Quatre observations sur la mise en concertation des projets de SNBC et PPE

Christian de Perthuis, Professeur d'économie, Université Paris Dauphine-PSL

Le document¹ de mise en concertation des projets de SNBC et de PPE appelle quatre observations de ma part, associées chaque fois à une proposition d'amélioration.

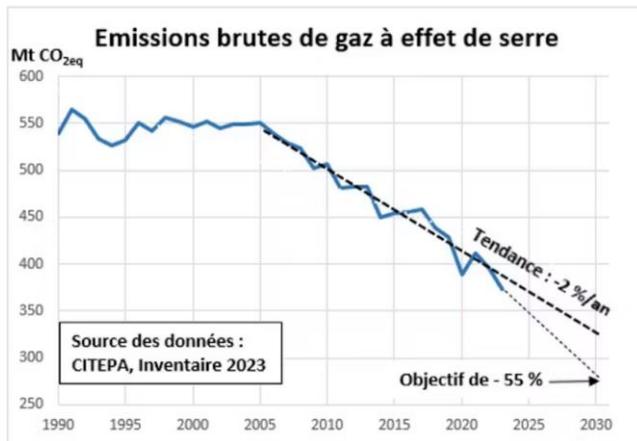
L'argument est un peu court. Il ne porte que sur une année et ne considère que les émissions brutes sans considérer l'évolution du puits de carbone national.

Concernant les émissions brutes, une évolution annuelle ne permet pas de juger des changements de tendance à moyen terme. Pour l'année 2023, nous renvoyons à l'analyse³ effectuée à partir de la première évaluation du CITEPA. Elle montre que le résultat de 2023 repose en partie sur des facteurs conjoncturels non reproductibles à moyen terme.

Proposition : pour juger du lien entre l'évolution des émissions brutes et les objectifs climatiques, il conviendrait de s'accorder sur la tendance historique. La seule qui soit économétriquement significative est la période démarrant en 2005 (voir graphique ci-dessous). Il serait du reste judicieux de se référer à l'année 2005 pour fixer les objectifs climatiques nationaux comme on le fait au niveau européen pour le système des quotas

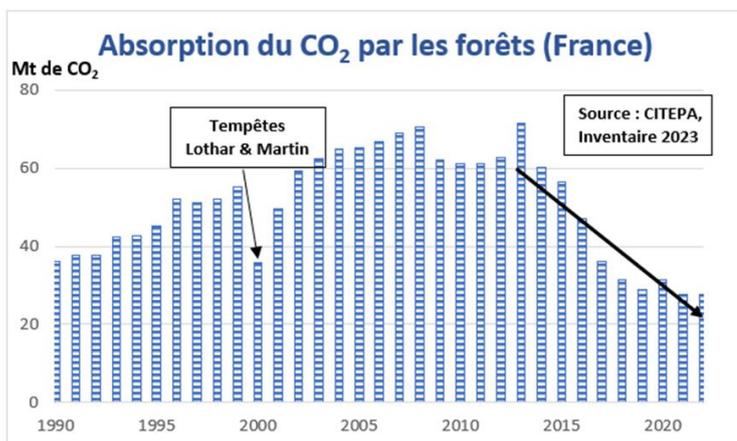
Bien que la révision à la baisse du puits de carbone national, de l'ordre de 30 millions de tonnes de CO₂, apparaisse à la lecture du graphique de la P.16 du document de mise en concertation, le texte ne comporte aucun commentaire sur cet indicateur.

La baisse du puits de carbone forestier national (graphique ci-dessous), non anticipée, est pourtant la tendance des dernières années la plus inquiétante nous éloignant de la perspective de neutralité à l'horizon 2050. Ceci est d'autant plus préoccupant que la PPE repose par ailleurs sur un accroissement de l'usage énergétique de la biomasse, sans étude d'impact sur la capacité de stockage des forêts et des sols.

La baisse du puits de carbone forestier (graphique) ne provient pas d'une moindre croissance de la surface des forêts. Elle s'explique par une rétroaction climatique, le réchauffement freinant la croissance des arbres, et, partant, leur capacité de stockage du CO₂. Le réchauffement provoque simultanément un durcissement des conditions de production agricole (stagnation et irrégularité des rendements à l'HA en particulier). Dans les deux cas, les réponses doivent donc combiner l'atténuation et l'adaptation.

Proposition : intégrer, tant dans la SNBC que dans la PPE, un volet nouveau concernant l'agriculture, la forêt et toutes les activités impactant le cycle du « carbone vivant ». Pour le carbone vivant, les enjeux d'adaptation et d'atténuation sont intrinsèquement liés. Dans cette optique, les bénéfices à moyen et long terme de la protection des stocks de carbone présents dans les arbres et les sols agricoles doivent être mis en regard de ceux générés à court terme par l'usage énergétique, voire alimentaire, de la biomasse.
